„Výstavba Multifunkční sportovní a kulturní haly v Brně“

VYSVĚTLENÍ, ZMĚNA NEBO DOPLNĚNÍ ZADÁVACÍ DOKUMENTACE

Vysvětlení zadávací dokumentace č. 1 ze dne 3. 1. 2022

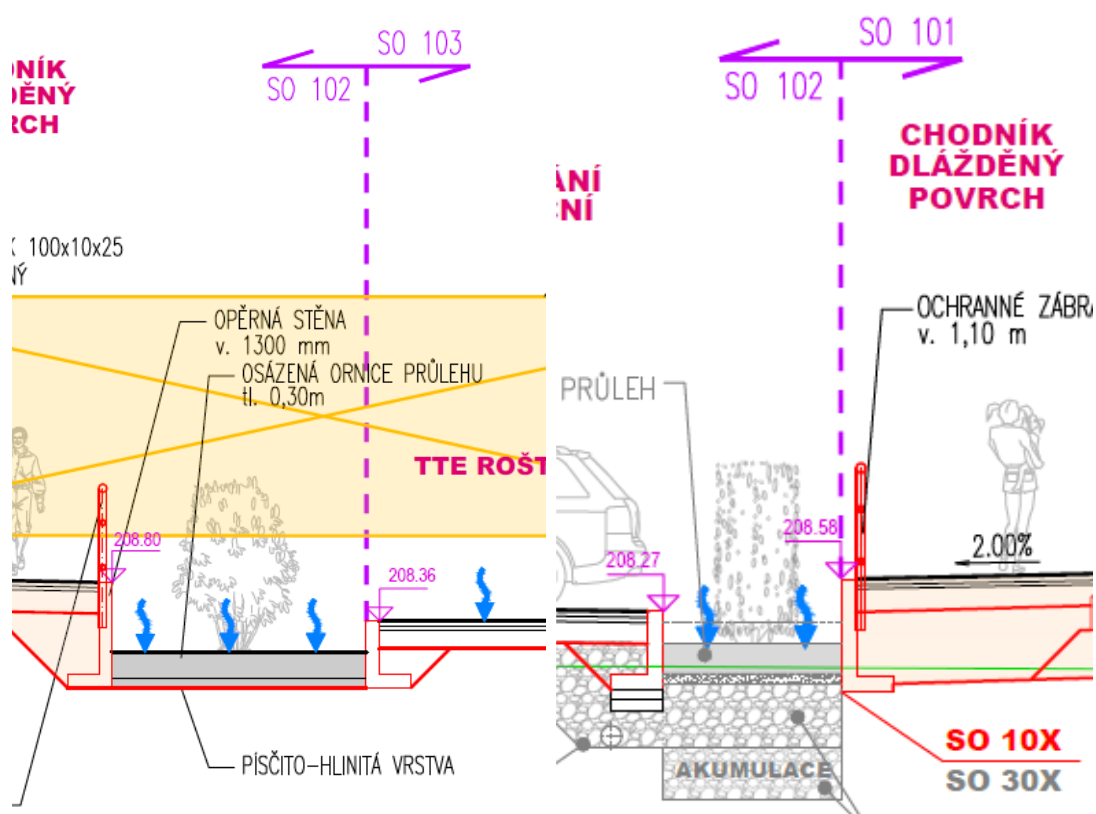
V soupisu prací „OSSENDORF - 1. STAVBA - MODRÁ - Multifunkční sportovní a kulturní pavilon 1. ETAPA [zadání].xlsx„ jsou v části SO 103b – Plocha P2 položky č.5-8 mtž a dod Opěrné zdi samonosné ze železobetonových dílců tvaru L se základem z betonu prostého dl.40.5m.

Z výkresové dokumentace je patrné, že opěrné zdi jsou i v SO 101 (dl.8m) a 102 (dl.47m) ovšem v soupisech prací těchto objektů položky pro mtž a dodávku opěrných zdí se zábradlím chybí.

Žádám o doplnění příslušných položek do soupisu prací.

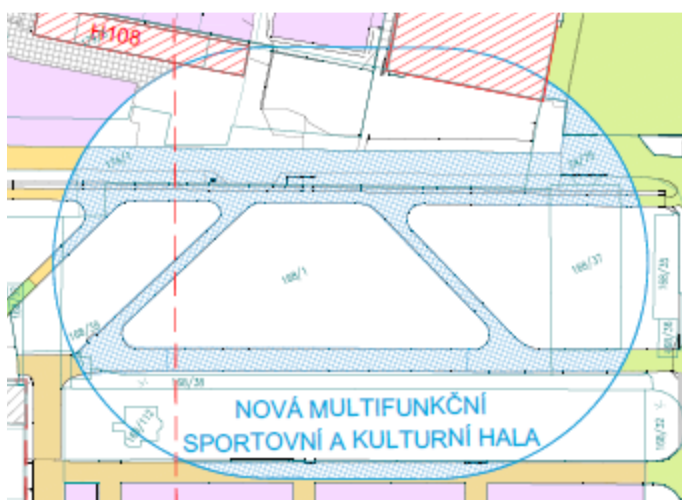
V situaci SO 002.1 – DEMOLICE ZPEVNĚNÝCH PLOCH jsou modře šrafované stávající plochy v místě budoucí haly. Tyto plochy nejsou zahrnuty v příslušném soupise prací části OKOLNÍ PLOCHY a nefigurují ani v soupise prací části HALA.

Pokud má být demolice těchto ploch součástí cenové nabídky, žádáme zadavatele o doplnění příslušných položek do soupisu prací.

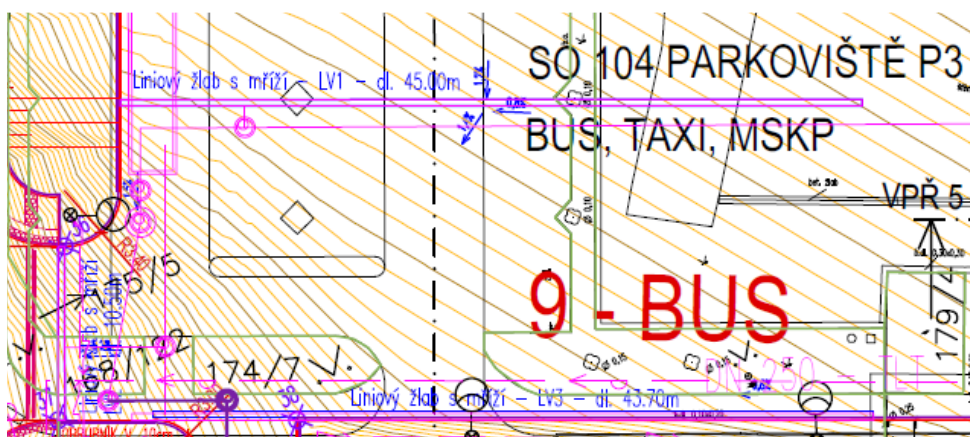
V situaci SO 104 – PARKOVIŠTĚ P3 – BUSM, TAXI, MKSP jsou zakresleny liniové žlaby (LV1-3 45,0+10,5+43,7m), které nejsou vykázány v příslušném soupise prací.

Na jihovýchodní straně parkoviště jsou v situaci zakresleny 3 uliční vpusti, které také nejsou vykázány v soupise prací SO 104.

V projektové dokumentaci D12a SK – BETON / A_MSKP_DPS_SO101_D12a_101_TZ_00.pdf - 5.3 SCHODIŠTĚ - 4) DVOURAMENNÁ SCHODIŠTĚ Z 1.NP DO 6.NP

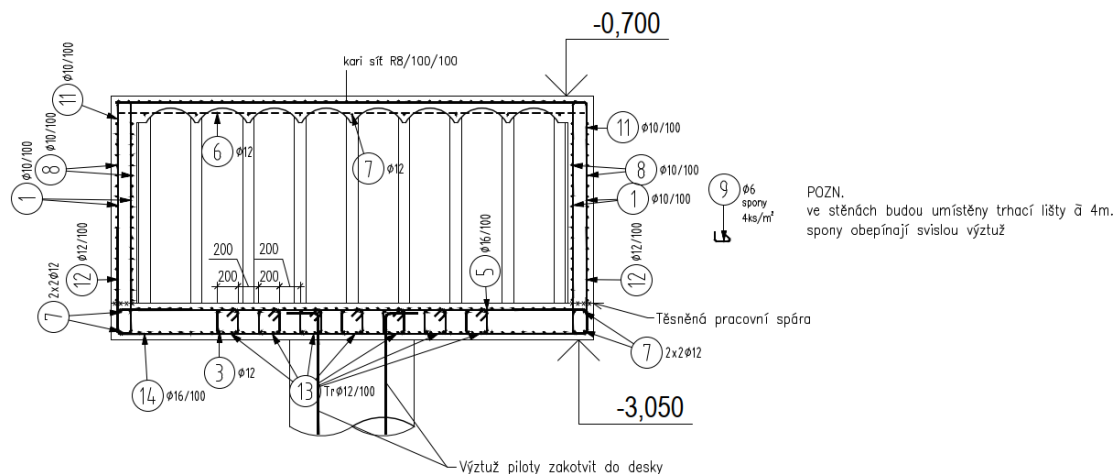
Žádáme zadavatele o doplnění položky na vylamovací lišty, přes které jsou napojeny monolitické mezipodesty na schodišťové stěny.

AKUSTICKÁ ZÁBRANA TECHNOLOGICKÉHO PRSTENCE 0.353c - "ZALOMENÁ"
ŘEŠENÍ SVISLÝCH SPÁR VIZ 550-32

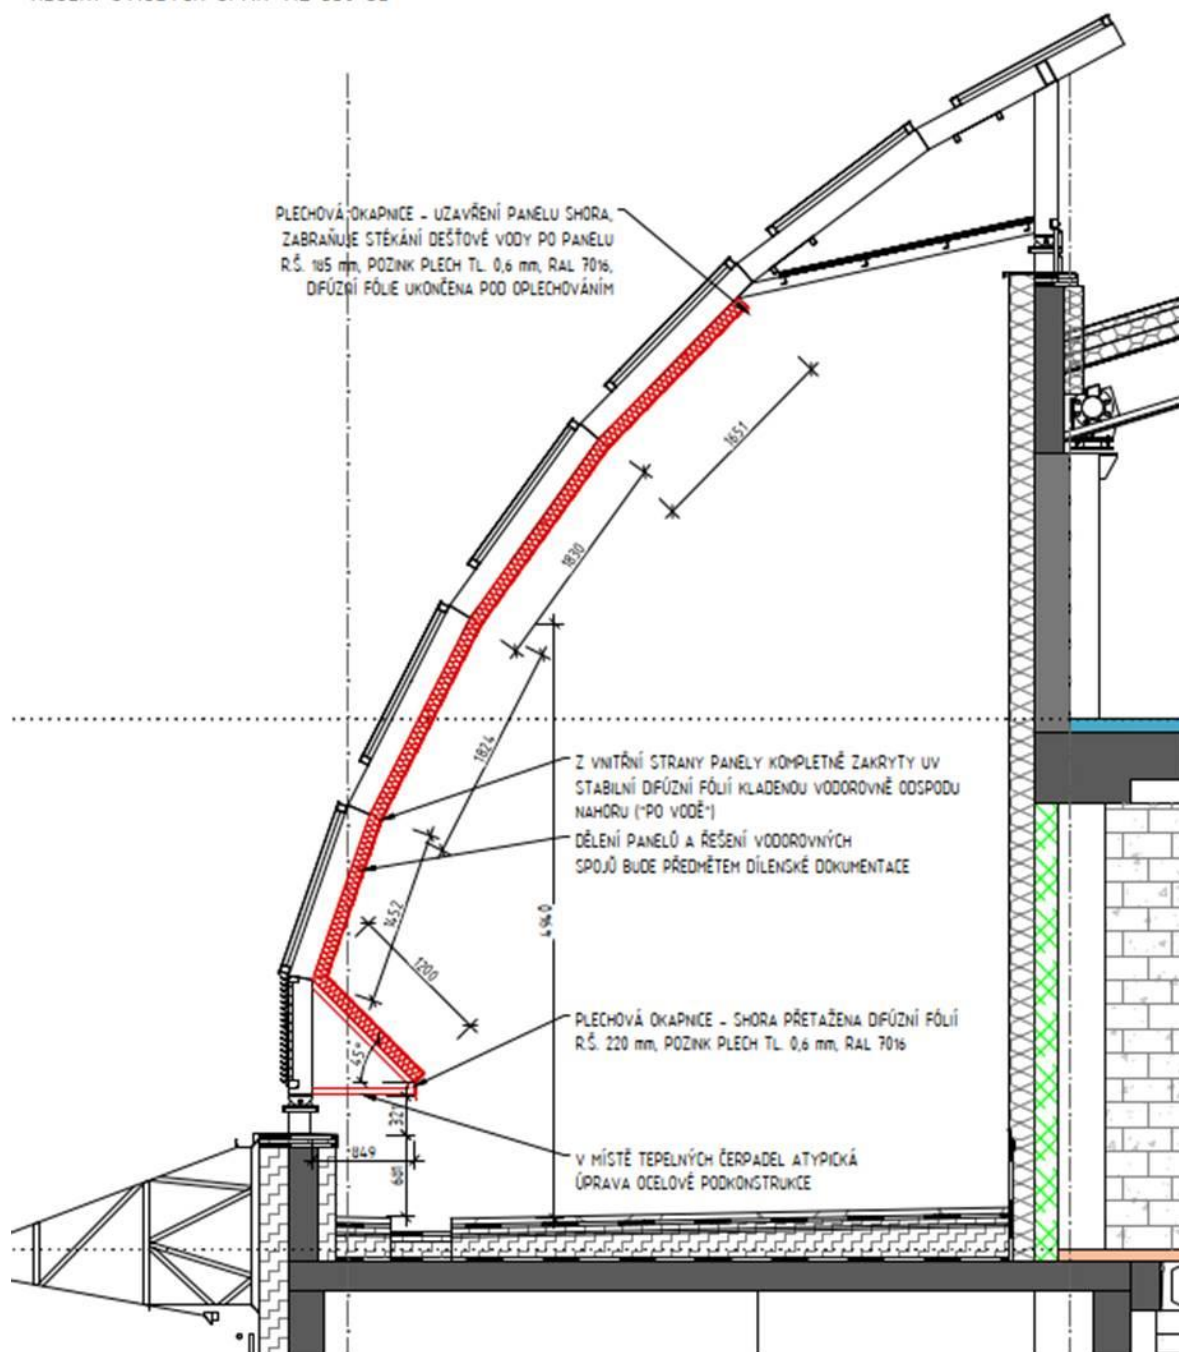
V příloze 550-33 je mimo jiné požadována atypická úprava ocelové konstrukce v místě tepelných čerpadel (dolní část kce).

Nikde v projektu ani ve výkazu výměr jsme nenašli přesnou specifikaci co by tato úprava měla zahrnovat.
